2024_CBS_11535 OMV_2024018221 K - aanvraag omgevingsvergunning voor het bouwen en exploiteren van meergezinswoningen, kantoren, handels- en dienstenruimtes op loten 52-63 + het aanleggen van een kruiwagenpad op lot 83 en het bouwen en exploiteren van een ondergrondse parking - met openbaar onderzoek - Tondelierlaan loten 52-63 en 83 , 9000 Gent - Gedeeltelijke Vergunning

Beslissing: Goedgekeurd in besloten vergadering van 5 december 2024

De aanvraag omvat het bouwen van meergezinswoningen, kantoren, handels- en dienstenruimtes op de loten 52 tot en met 63, het aanleggen van een kruiwagenpad op lot 83 en het realiseren van een ondergrondse parking. Tevens worden enkele wijzigingen aan het openbaar domein voorzien.

Positie inrit ondergrondse parking en aanpassingen aan het openbaar domein

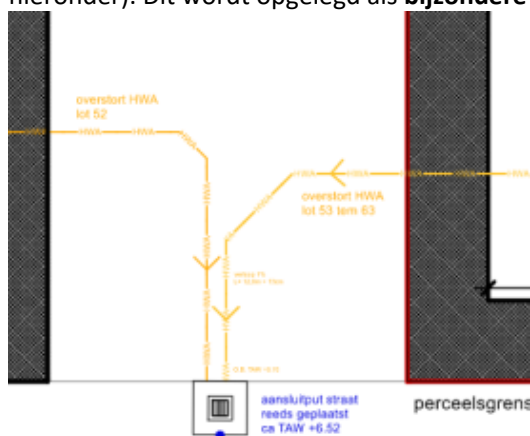
De inrichting van de Tondelierlaan werd vergund en uitgevoerd cfr. de verkavelingsvergunning. De inrit naar de ondergrondse parking lag daarbij op lot 53. In deze aanvraag wordt de inrit voorzien op lot 63. Hierdoor zijn er zijn aanpassingen aan het openbaar domein nodig. De aanvrager heeft onderzocht of er evenwaardige oplossing op eigen terrein waren, zonder wijzigingen aan het openbaar domein. Deze zijn niet gevonden. Door toename van het gebruik van elektrische auto's en gewijzigde inzichten van de hiermee samenhangende brandproblematiek is het niet mogelijk om de garage vanaf lot 53 toegankelijk te maken middels

autoliften. Een hellingbaan op lot 53 is zeer moeilijk inpasbaar. Gedurende het ontwerptraject is ervoor gekozen om de autotoegankelijkheid van de parkeergarage onder lot 53-63 te voorzien middels een hellingbaan in lot 63.
